ORDINANZA N. 8

**“Lotto 1a: Battipaglia-Romagnano della nuova linea ferroviaria AV Salerno-
Reggio Calabria (CUP J71J20000110008)
e interconnessione con la linea esistente Battipaglia-Potenza
(CUP J94E21000070009)”**

Presa d’atto della determinazione motivata del Comitato Speciale del Consiglio Superiore dei Lavori Pubblici e delle prescrizioni alla cui ottemperanza è subordinata l’approvazione del progetto

Allegato 1: Prescrizioni e Raccomandazioni per il Progetto Definitivo “Lotto 1a: Battipaglia-Romagnano della nuova linea ferroviaria AV Salerno-Reggio Calabria e interconnessione con la linea esistente Battipaglia-Potenza”.

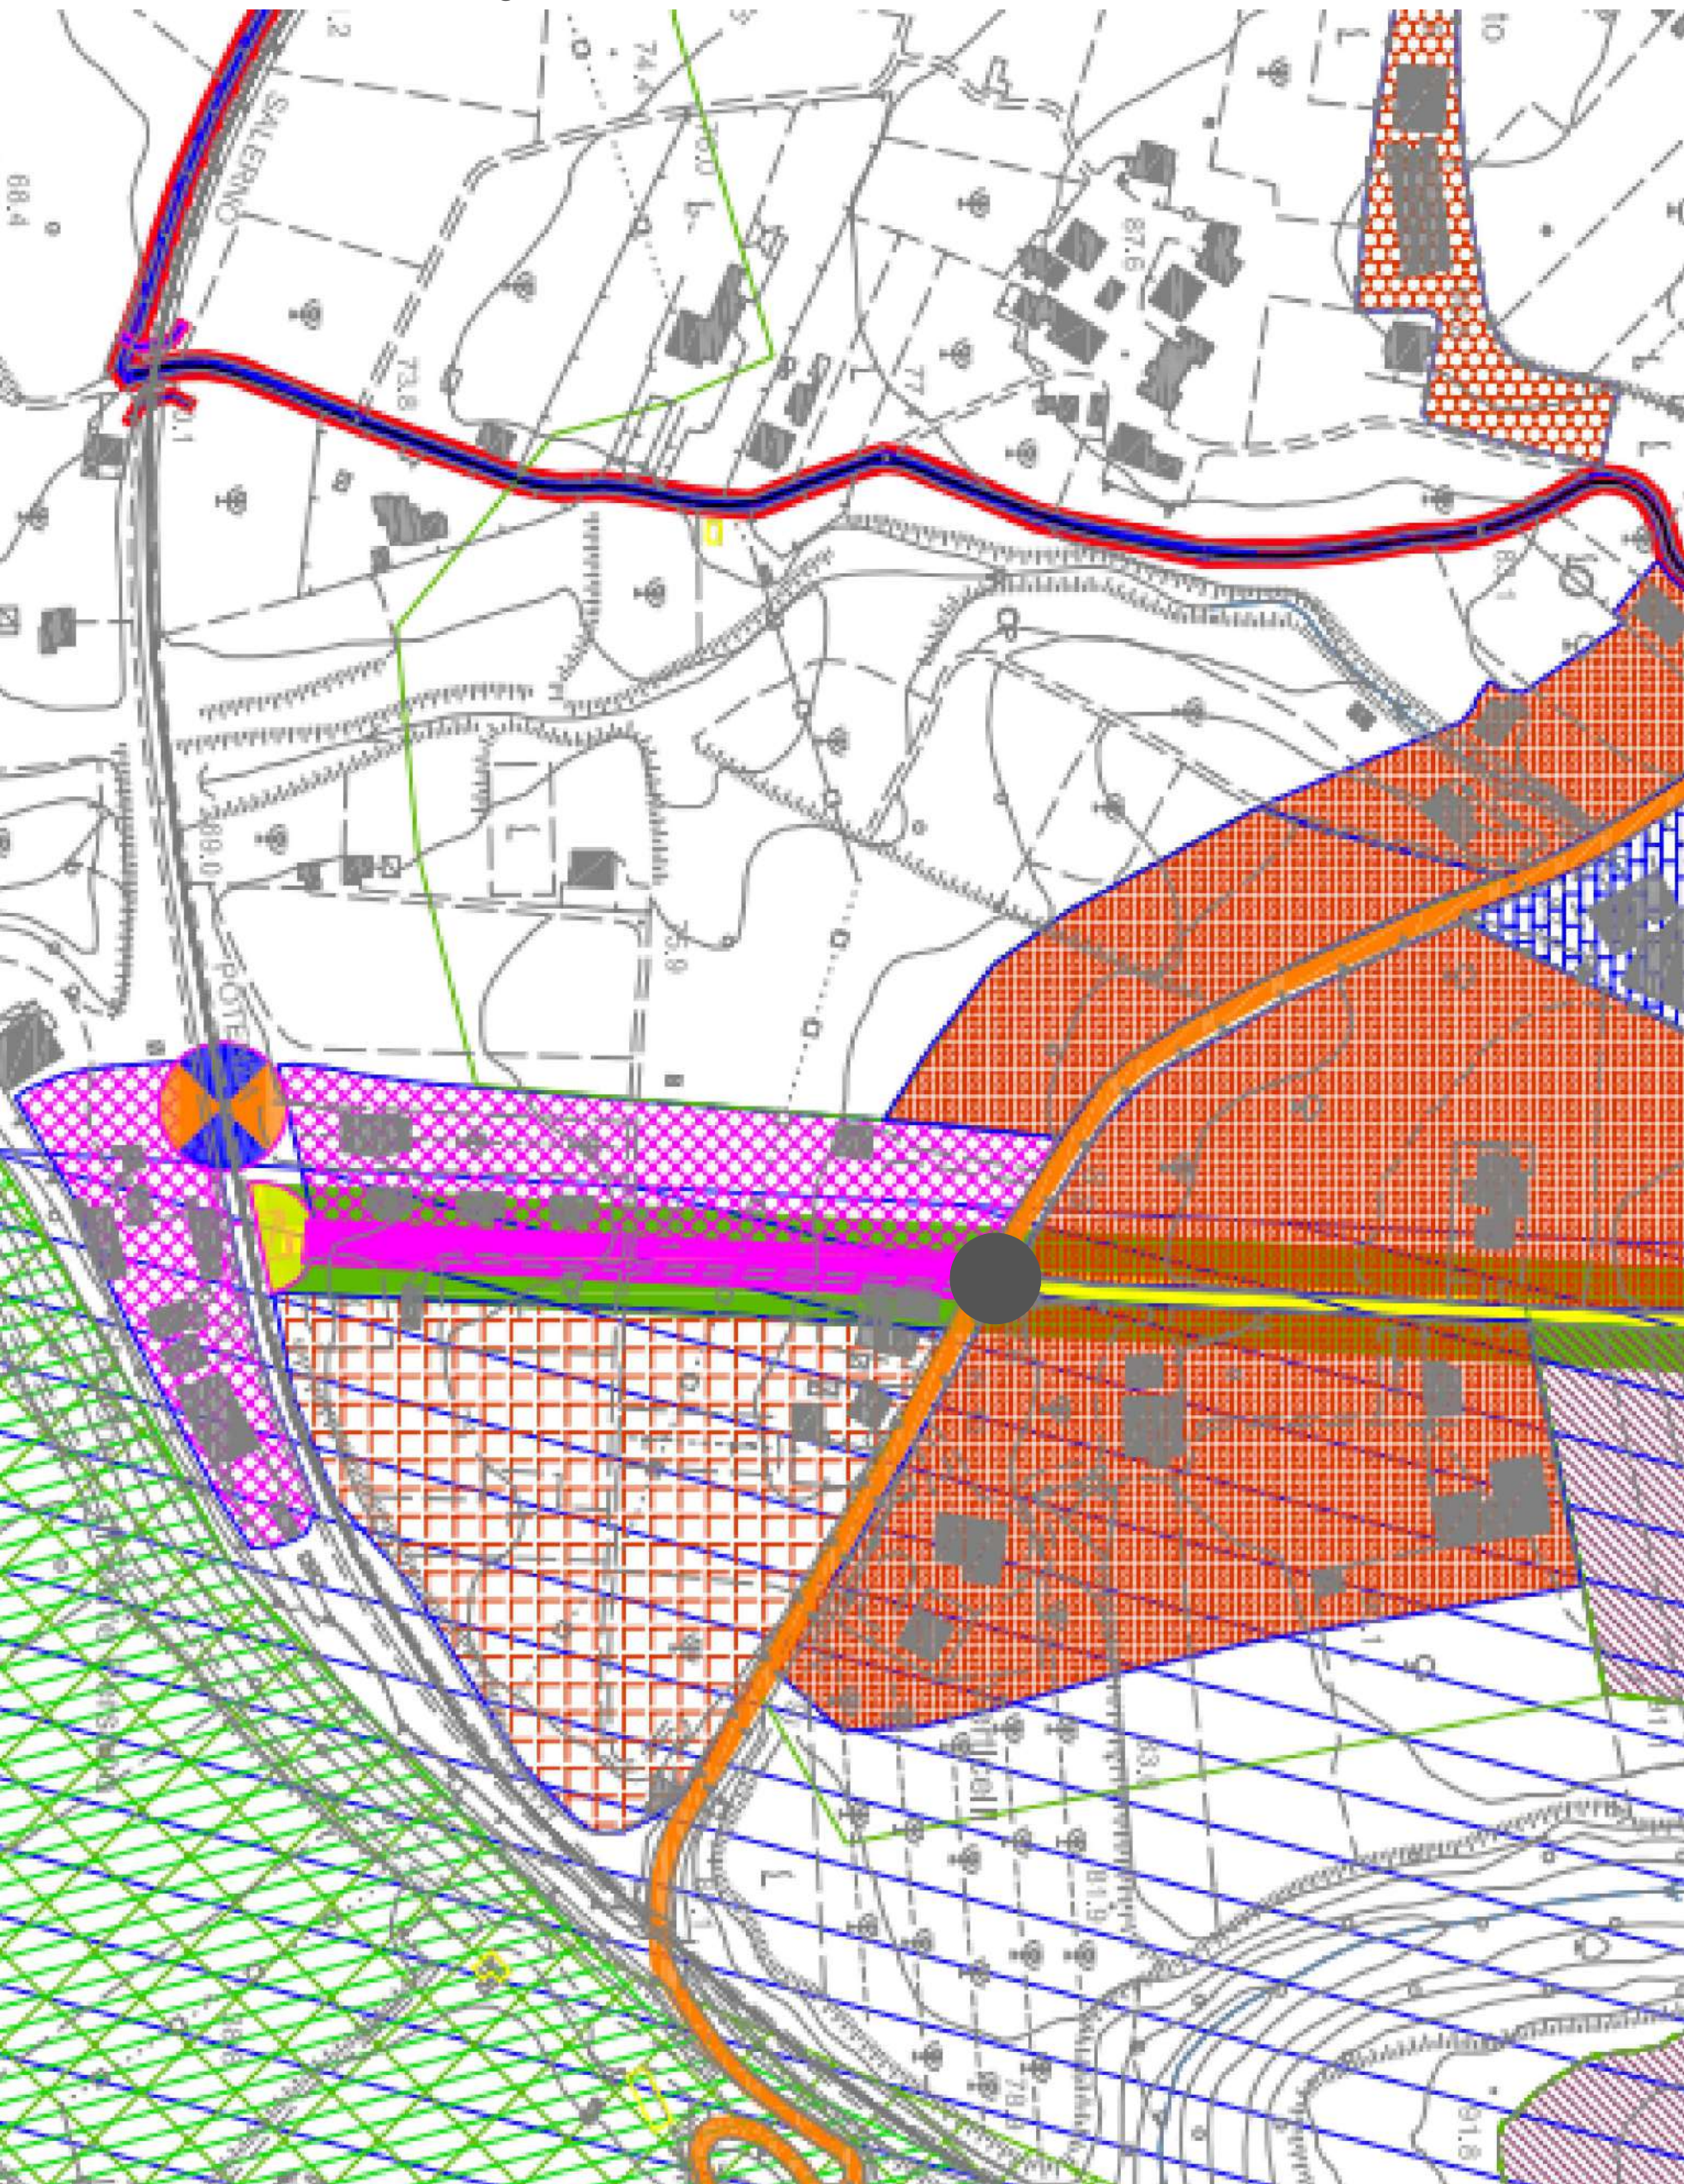
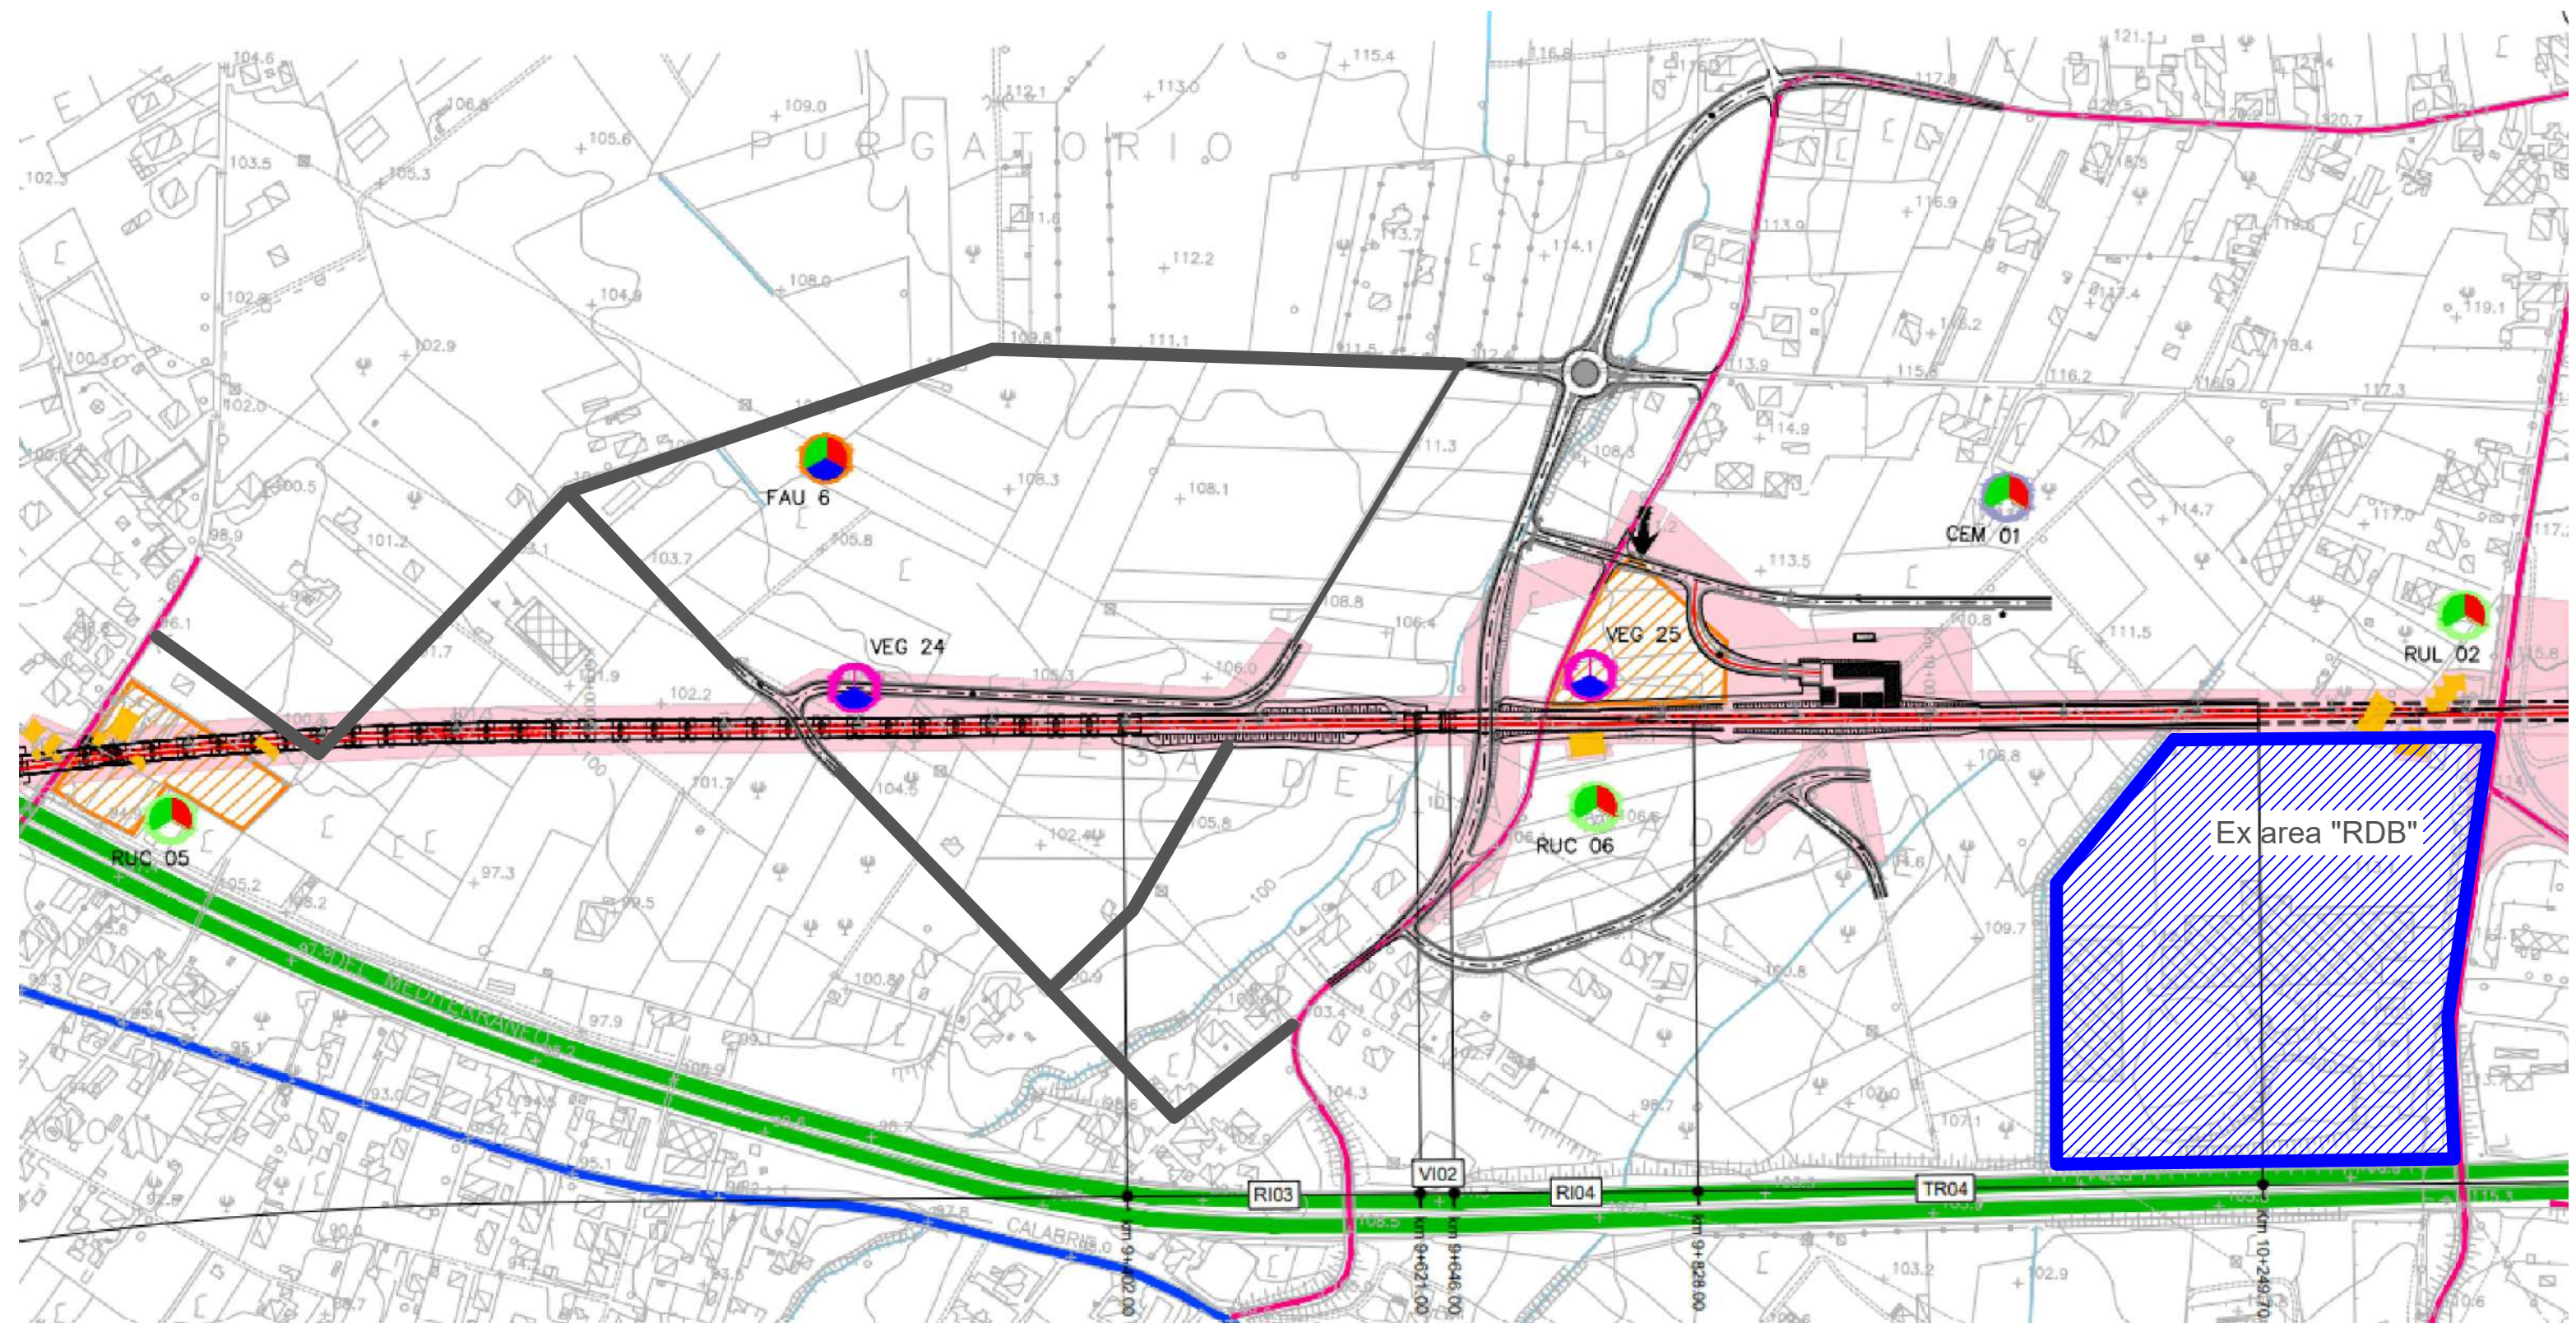
Si allegano due planimetrie al fine di definire meglio le proposte suddette.

- Rotatoria
- SS 19
- SP 38
- Nuova strada di collegamento alla stazione

-  Riquilificazione della viabilità post opera
-  Ex area "RDB"
